Commission économique pour l'Europe**Comité des transports intérieurs****Forum mondial de l'harmonisation
des Règlements concernant les véhicules****189^e session**

Accord de 1958 :**Examen de projets d'amendements à des Règlements ONU
existants, soumis par le GRE****Proposition de complément 5 à la série 07 d'amendements au
Règlement ONU n° 48 (Installation des dispositifs d'éclairage
et de signalisation lumineuse)****Communication du Groupe de travail de l'éclairage
et de la signalisation lumineuse***

Le texte ci-après, adopté par le Groupe de travail de l'éclairage et de la signalisation lumineuse (GRE) à sa quatre-vingt-septième session (ECE/TRANS/WP.29/GRE/87, par. 17, 18, 20 et 24), est fondé sur les documents ECE/TRANS/WP.29/GRE/2022/17, ECE/TRANS/WP.29/GRE/2022/18, ECE/TRANS/WP.29/GRE/2022/20 et ECE/TRANS/WP.29/GRE/2022/24, ainsi que sur le document informel GRE-87-18. Il est soumis au Forum mondial de l'harmonisation des Règlements concernant les véhicules (WP.29) et au Comité d'administration de l'Accord de 1958 (AC.1) pour examen à leurs sessions de mars 2023.

Modèle A

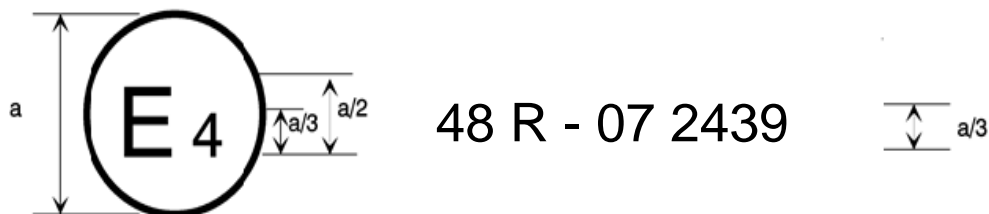
Annexe 2, lire :

« Exemples de marques d'homologation »

$a = 8 \text{ mm min.}$

La marque d'homologation ci-dessus, apposée sur un véhicule, indique que le type de ce véhicule a été homologué aux Pays-Bas (E 4), en ce qui concerne l'installation de dispositifs d'éclairage et de signalisation lumineuse, en application du Règlement ONU n° 48 tel que modifié par la série 07 d'amendements. Le numéro d'homologation indique que l'homologation a été accordée conformément aux prescriptions du Règlement ONU n° 48 tel que modifié par la série 07 d'amendements.

Modèle B

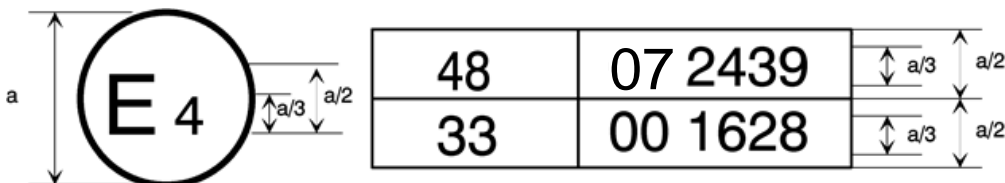
(Voir par. 4.5 du présent Règlement)

$a = 8 \text{ mm min.}$

La marque d'homologation ci-dessus, apposée sur un véhicule, indique que le type de ce véhicule a été homologué aux Pays-Bas (E 4), en application du Règlement ONU n° 48 tel que modifié par la série 07 d'amendements et du Règlement ONU n° 33¹. Le numéro d'homologation indique qu'aux dates auxquelles les homologations respectives ont été accordées, le Règlement ONU n° 48 avait déjà été modifié par la série 07 d'amendements et que le Règlement ONU n° 33 était encore sous sa forme originale.
